SPZ.341/27 - RIM/2007

W związku z przetargiem nieograniczonym na: **Przebudowę ul. Armii Krajowej na odcinku od ul. Sikorskiego do ul. Wojska Polskiego wraz z przebudową kanalizacji deszczowej w ramach zadania pod nazwą: Przebudowa ul. Armii Krajowej od ul. Sikorskiego do ul. Wojska Polskiego oraz ul. Słowackiego od Armii Krajowej do ul. Owocowej w Piotrkowie Trybunalskim**, Referat Zamówień Publicznych informuje, iż jeden z Wykonawców zwrócił się do Zamawiającego z następującymi pytaniami:

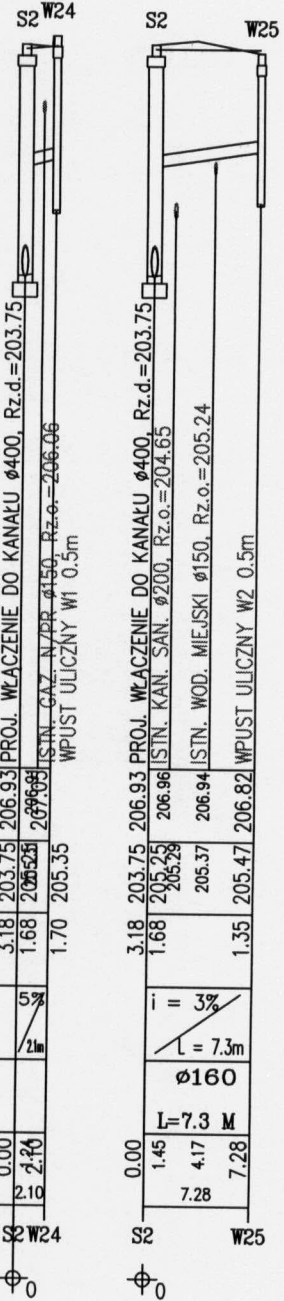
1. Prosimy o potwierdzenie, że odcinki kanalizacji: S3-W1; S3-W2; S4-W3; S5-W5a; S5-W4; S5a-W7; S5a-W6 należy wykonać z rur PVC Ø200, zgodnie z zapisami Specyfikacji. Brak jest opisów na rysunkach (mapach i profilach);
2. Prosimy o potwierdzenie, że odcinki kanalizacji S2-pw2; S4-pw3 należy wykonać z rur WIPRO Ø 600, zgodnie z zapisami Specyfikacji. Brak jest opisów na rysunkach (mapach i profilach).
3. Prosimy o informacje w jaki sposób należy zakończyć sięgacze w punktach pw2, pw3, pw6. Brak informacji na ten temat w dostarczonych dokumentach.
4. Prosimy o potwierdzenie, że obowiązujący zakres rzeczowy robót podaje pkt I SIWZ oraz dostarczona dokumentacja rysunkowa – profile, a nie pkt 9.3 Specyfikacji Technicznych Wykonania i Odbioru Robót.
5. Prosimy o wyjaśnienie różnic w ilościach pomiędzy Dokumentacją Projektową, Specyfikacjami oraz Przedmiarem – zestawienia poniżej:

Odcinki kanalizacji oznaczone: S3-W1; S3-W2; S4-W3; S5-W5a; S5-W4; S5a-W7; S5a-W6 należy wykonać z rur PVC SN8 DN200

Odcinki kanalizacji oznaczone S2-pw2; S4-pw3 należy wykonać z rur WIPRO DN600 (typ wg "Sprostowania przedmiarów 2")

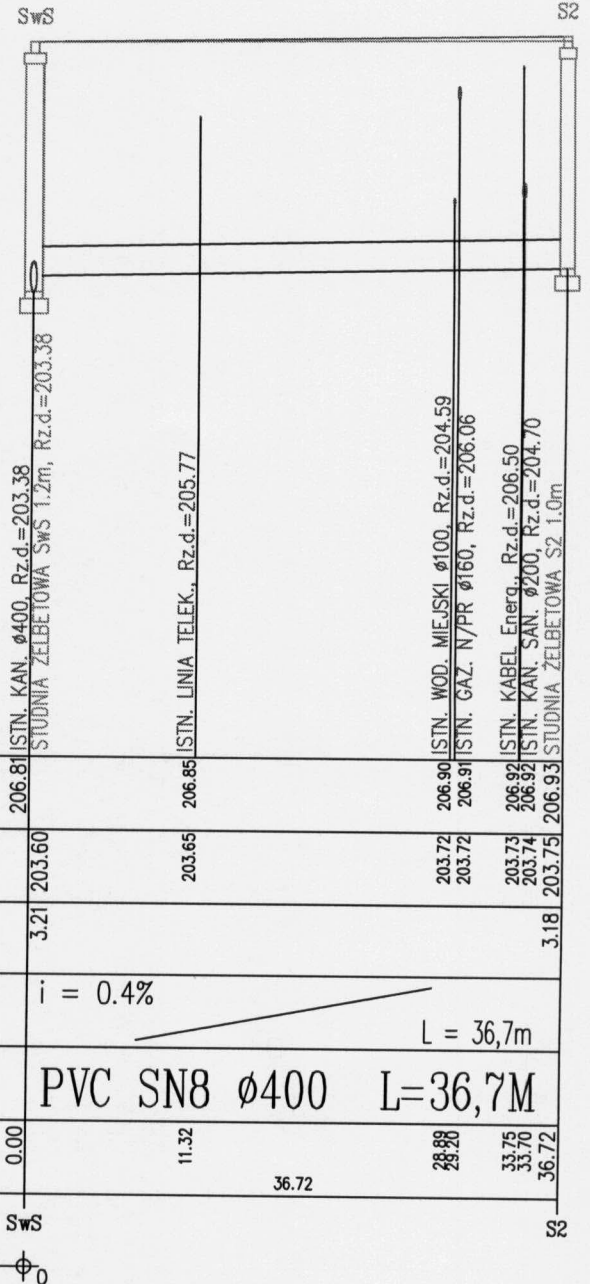
JEST:

Lp.	Opis	jedn.obm.	Obmiar	Cena jedn.	Wartość
14 d.4	Kanały z rur PVC łączonych na wcisk o śr. zewn. 160 mm	m	19,385

POWINNO BYĆ:

Lp.	Opis	jedn.obm.	Obmiar	Cena jedn.	Wartość
14 d.4	Kanały z rur PVC łączonych na wcisk o śr. zewn. 160 mm	m	10
